## 改善箇所説明図

ハンドルバーステムボルト

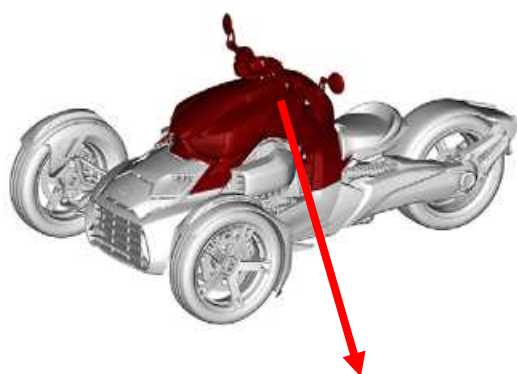
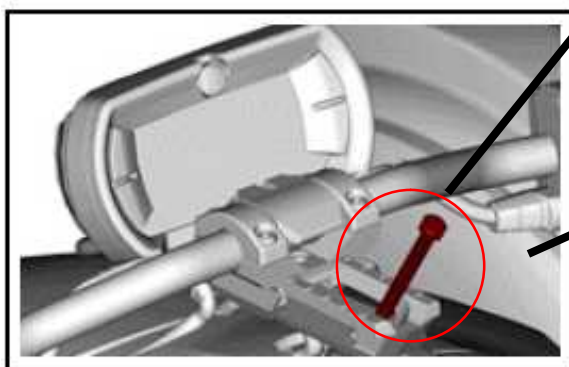
基準不適合発生箇所

ハンドルステムを締め付けているボルト長さの選定が不適切なため、締め付ける工程でボルトが損傷しているものがある。そのため、使用過程による振動等により、ボルトが折損し、ステアリングの制御を失ってしまい、最悪の場合、衝突するおそれがある。

全車両、ステアリングコラムのネジ山を清掃し、新しいハンドルバーステムボルトを取り付ける。

識別：改善済車両には前フレーム左側に赤色のシールを貼付
